第四屆前海·香港青年設計師競賽

第二輪答疑檔

項目一 三座天橋

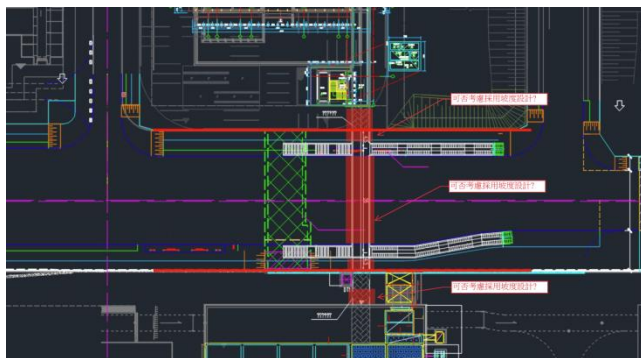
15.2 T1 天橋兩端連接有約 2.585 米的高差，可否考慮在天橋過路範圍(附圖 1 內紅色範圍) 採用坡度設計以達到無障礙通行？

回復：滿足規範要求即可。

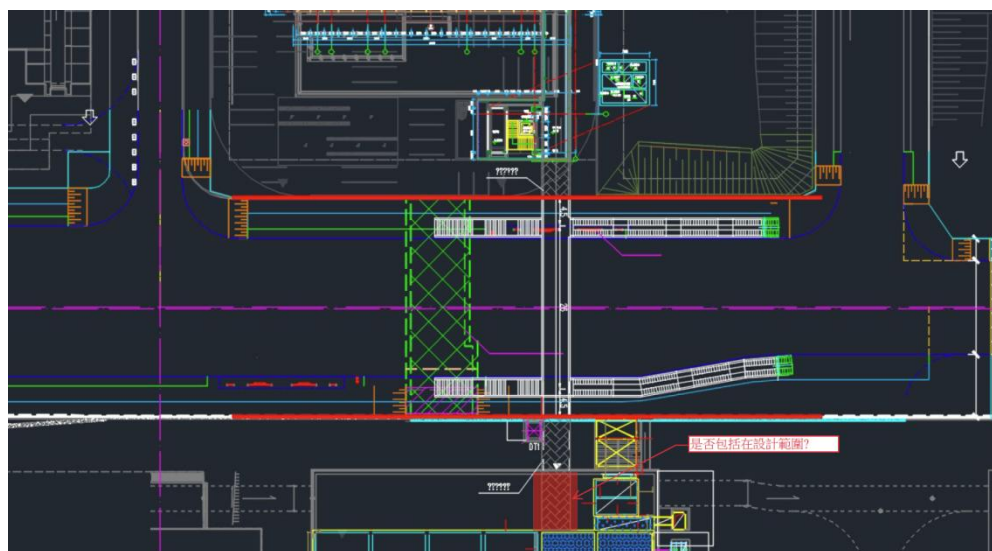
15.3 根據第一輪提問回覆設計範圍需根據 CAD 平面圖，請確認 T1 向夢工廠地部份塊預留天橋連接口是否包括在設計範圍(附圖 2 內紅色範圍)?

回復：包括在設計範圍內。

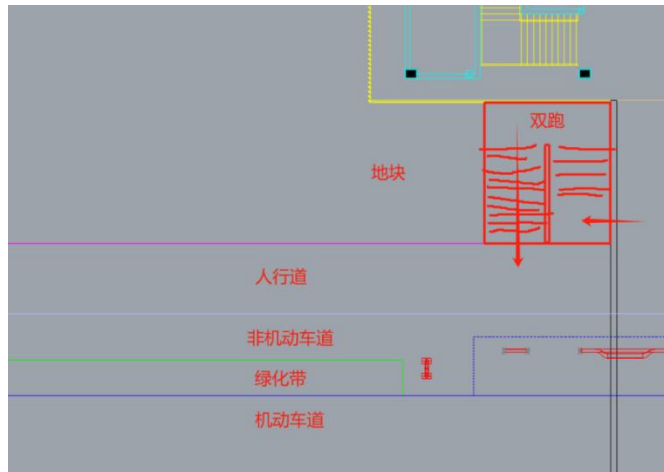
22. 在 T1/2 給的 CAD 圖中，車道跟人行道紅線之間的距離僅有 6.5 米，在滿足道路及天橋設計規範的前提下，整體的佈置非常勉強，非機動車道與機動車道之間的綠化帶只能做到 500 寬度（無法種樹）相當於隔離欄的作用。麻煩確認下這個情況下，是否只能壓縮綠化帶的寬度或者取消綠化帶？以下為圖示：

回復：可以考慮局部壓縮綠化帶的寬度或者取消綠化帶。

桂湾三创新天桥平面布置示意图

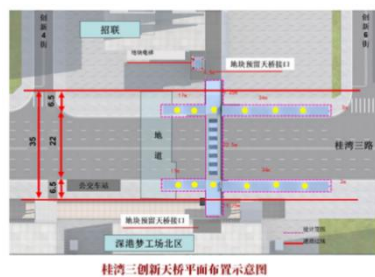
24. T1 及 T2 橋步道／坡道打樁距地道邊的距離

如需于橋步道或坡道與地面連接處打樁，請問是否有規定須與地道邊保持的最小平面距離？

回復：儘量保持一定的安全距離，根據《公路橋涵地基與基礎設計規範》(JTG

3363-2019) 第 6.2.6 條規定，鑽孔樁中距不應小於樁徑的 2.5 倍，樁基與地鐵結構外緣的水準距離宜參照此標準執行。

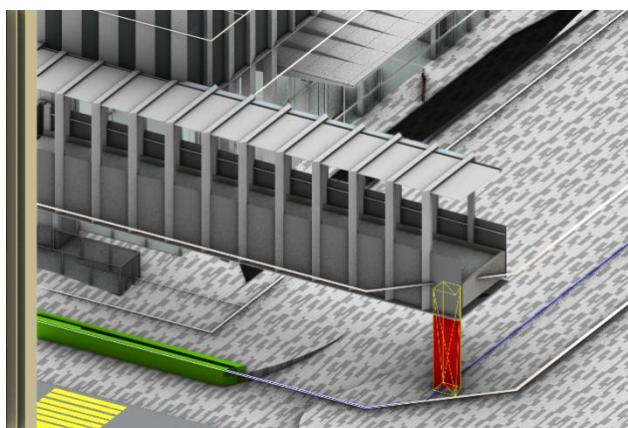
25. T2 橋兩側懸挑與柱位設置的可能性

目前 T2 橋一側連接華強項目（懸挑約 27.25 米），另一側連接平安項目（懸挑約 15 米）。請問是否可以在中段增設柱子？我們留意到前海提供的 3D 模型中似乎已有中段柱子的設計安排，想確認該柱位是否為預計方案？

回復：位於周邊地塊內天橋連接段可以考慮增設柱子。第一輪答疑提供的三維模型不代表最終實施方案，僅作為空間關係的參考。

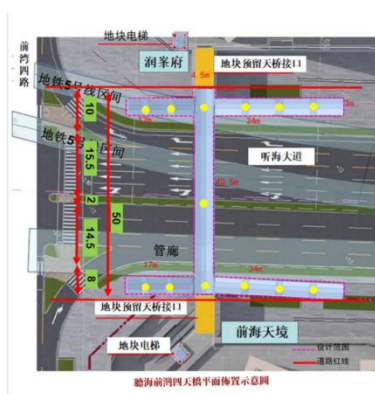
26. T3 橋柱位鄰近地鐵五號線的打樁可行性：T3 橋的柱子位置鄰近地鐵五號線，請問此區域打樁是否存在限制？是否須依照踏勘手冊上提供的建議點位執行？

回復：本區域樁位元設計可不完全受限於踏勘手冊建議點位，允許在滿足軌道保護要求前提下進行優化調整。其餘詳見第 5 條回復。

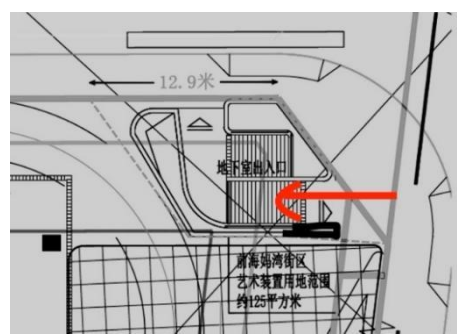
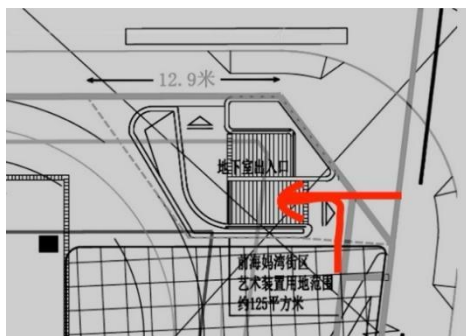
2. 東南角的入口要否保留兩方向進入（如第一張圖所示），或者可選擇從其中一個方向（如第二張圖所示）

回復：兩個方向出入口均需保留。
